DETERMINAZIONE DEL DIRIGENTE SEZIONE AUTORIZZAZIONI AMBIENTALI 5 maggio 2025, n. 199

Metanodotto denominato "Allacciamento Snam4Mobility SpA DN 100 (4") – DP 12 bar" nel Comune di Bari
Proponente: SNAM RETE GAS S.p.A., con sede legale in S. Donato Milanese (Mi), Piazza S. Barbara, 7

**REGIONE
PUGLIA****DIPARTIMENTO AMBIENTE, PAESAGGIO e QUALITÀ URBANA
SEZIONE AUTORIZZAZIONI AMBIENTALI****RELAZIONE ISTRUTTORIA****Sommario**

Fig. 4 – Stralcio Sovrapposizione progetto su tutele del PPTR

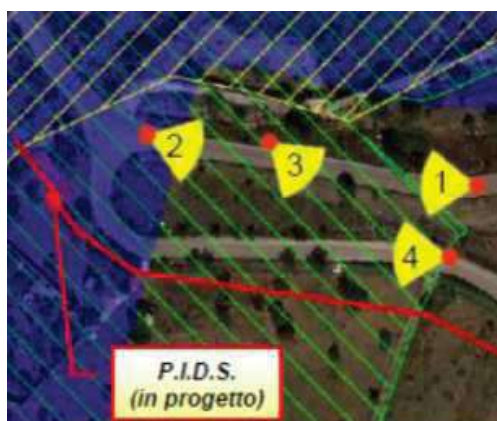
Il proponente nell'elaborato "DI-SOR/LAV/BRA/prot. n.1435", acquisito al prot. col n. 631507 del 19.12.2024, anche ad esito delle richieste espresse nella seduta di CdS del 29.11.2024 (cfr verbale), ha valutato tre diverse alternative di tracciato, con relative sezioni e materiale fotografico, come di seguito descritte:

a. HP1 – alternativa n.1

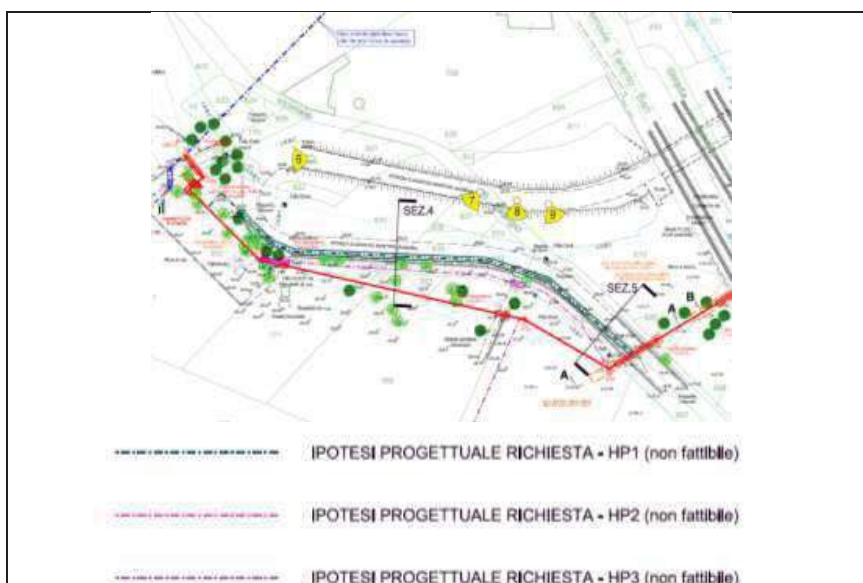
L'alternativa progettuale n.1 prevede il tracciato in percorrenza alla strada asfaltata (LINEA TRATTO come si evince dall'elaborato grafico allegato, tale opzione non rispetterebbe i seguenti criteri di buona progettazione:

- Riduzione al minimo della percorrenza e/o interferenza con le infrastrutture esistenti sul territorio, in quanto si andrebbe ad interessare completamente la strada asfaltata.
- Garantire le condizioni necessarie all'esecuzione delle attività nella fascia di lavoro, in questo caso le attività comporterebbero l'occupazione (anche periodica per manutenzione) della viabilità pubblica su rilevato stradale.
- Garantire il pronto intervento il più agevole possibile, in caso di necessità.
- Nel caso di specie, essendo possibili alternative differenti dalla posa sotto strada, diventa migliore la scelta di un tracciato fuori carreggiata.

b. HP2 – alternativa n.2

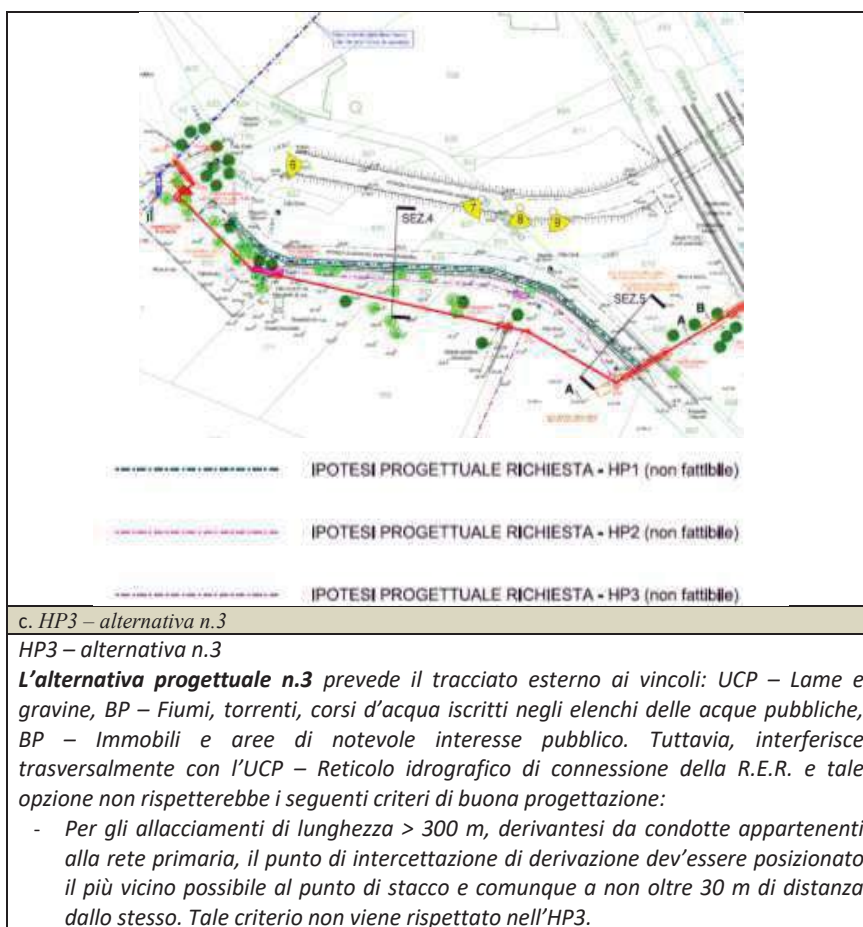
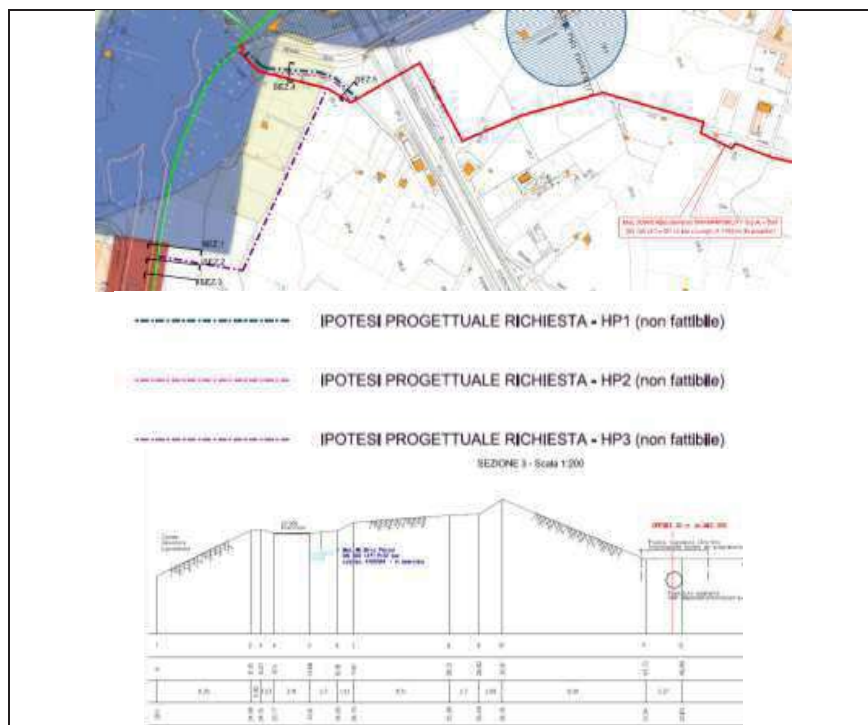
L'alternativa progettuale n.2 prevede il tracciato in parallelismo alla strada esistente come si evince dall'elaborato grafico allegato, tale opzione non rispetterebbe i seguenti criteri di buona progettazione:

- evitare punti critici del territorio, quali interferenze con linee elettriche per quanto possibile, nel caso di specie oltre al necessario crossing con la rete L.E.B.T. subito dopo l'attraversamento della strada, vi è in più un secondo crossing con la rete.
- Riduzione al minimo della percorrenza e/o interferenza con le infrastrutture esistenti sul territorio, in quanto l'opera sarebbe da realizzarsi e mantenere nei pressi di una viabilità esistente a fronte di possibili alternative che non comportano tale situazione.
- Garantire le condizioni necessarie all'esecuzione delle attività nella fascia di lavoro, in questo caso l'alternativa che vede la condotta in stretto parallelismo alla strada esistente comporterebbe difficoltà operative dovute alla presenza del rilevato stradale dal quale risulta necessario allontanarsi.

Si ritiene pertanto di poter condividere l'assenza di alternative localizzative e/o progettuali.
